**AVIS DÉLIBÉRÉ DE  
L'AUTORITÉ ENVIRONNEMENTALE PAYS DE LA LOIRE  
PROJET DE PARC ÉOLIEN DE LONGUENÉE-EN-ANJOU  
ET GREZ-NEUVILLE (49)  
SAS PARC ÉOLIEN DE LONGUENÉE**

**n° PDL-2019-3935**

Variante n°3 - implantation vis-à-vis des enjeux écologiques - source Etude d'impact version du 25/11/2019 page 277

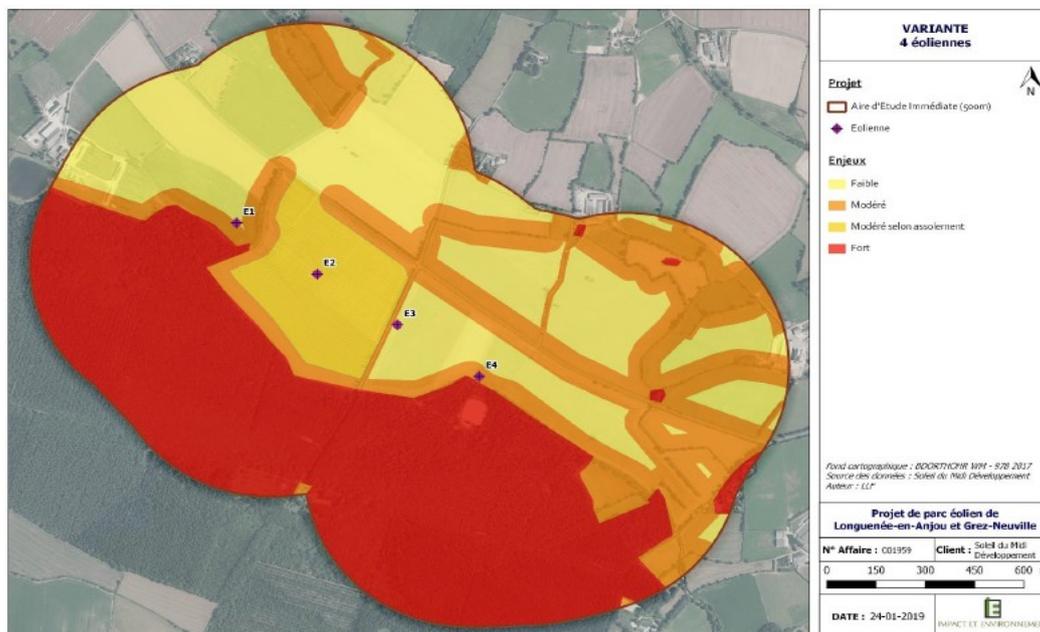
***La MRAe recommande d'apporter une justification étayée de la mise en œuvre proportionnée de la démarche « éviter-réduire-compenser » dans le choix de la localisation de toutes les éoliennes à une***

**distance inférieure aux 300 m recommandés autour des boisements ou des tissus bocagers<sup>9</sup>, voire, a minima, une zone tampon d'exclusion de 100m.**

Il convient également de relever que l'éolienne E2 ne respecte pas l'éloignement recommandé de la ligne HTA identifiée dans l'état initial.
